三官庙镇过风岭村产业园灌溉井项目

图纸答疑

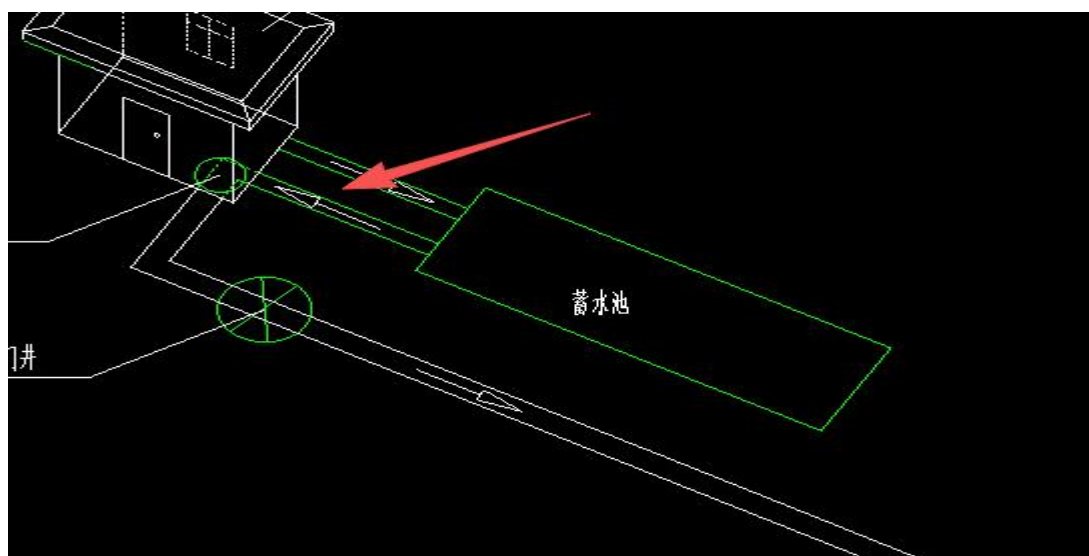
1. 蓄水池材质冲突，需明确

答复: 玻璃钢蓄水池

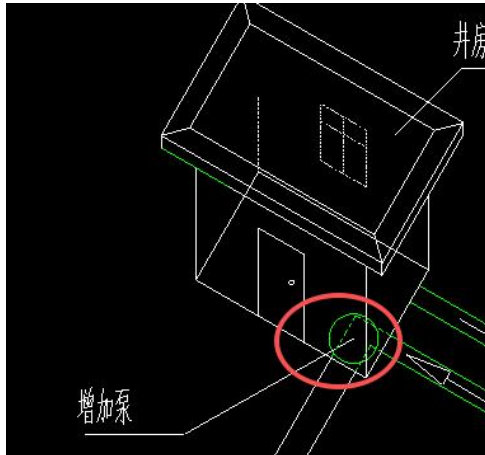
6. 1号地块已损坏需拆除的内容无法计算，请提供相关图纸活拆除内容依据

答复:本次不计价

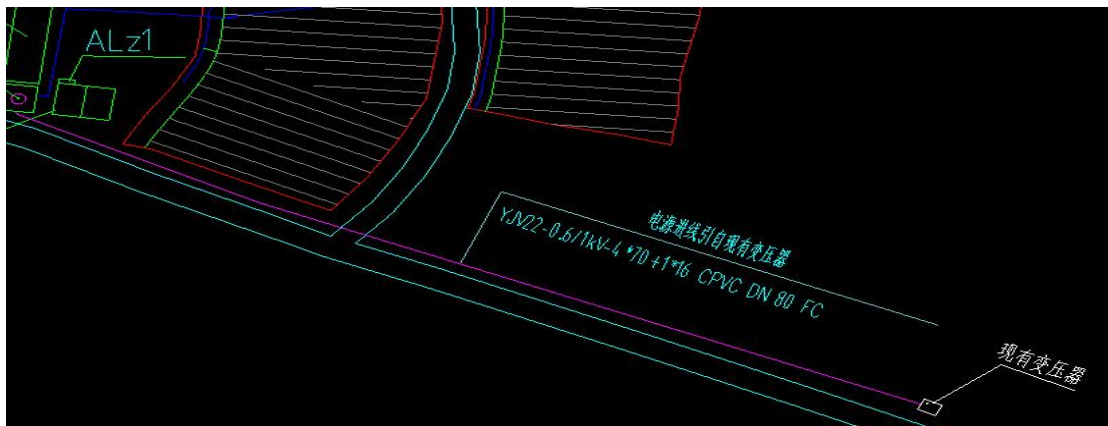
1. ALz1 箱进线电缆长度图纸直接量取还是需要根据现场实际长度，若需根据此昂长实际长度，请提供具体长度

答复:YJV22-0.6/1kv 4*70+1*16mm² 144m，现场实测

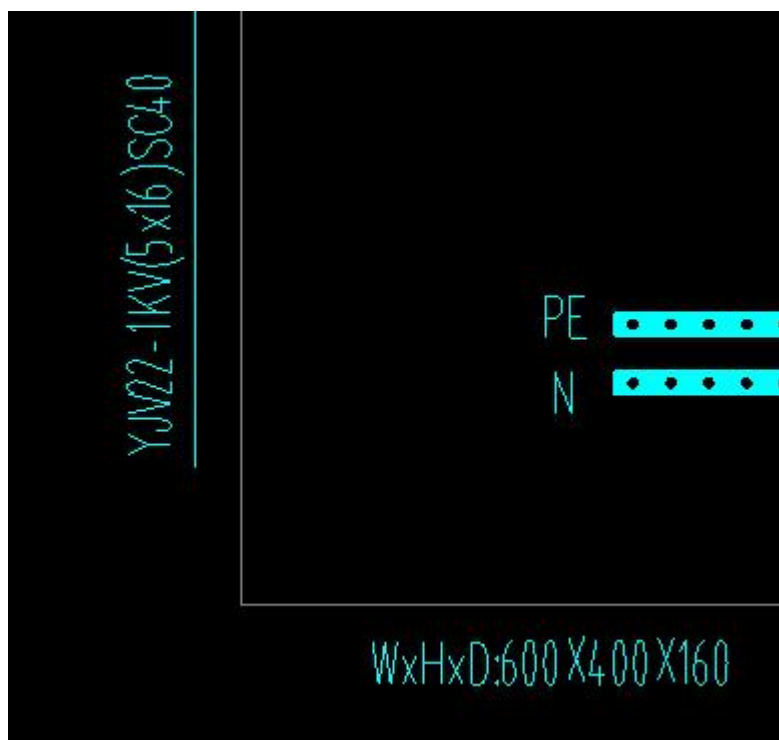
2. 泵房配电箱进线电缆与 ALz1 总箱出线回路不一致，请明确

回复: 进线 YJV22-0.6/1kv 4*70+1*16mm²

答复:执行 YJV22-0.6/1kV 5 × 16 SC50 FC
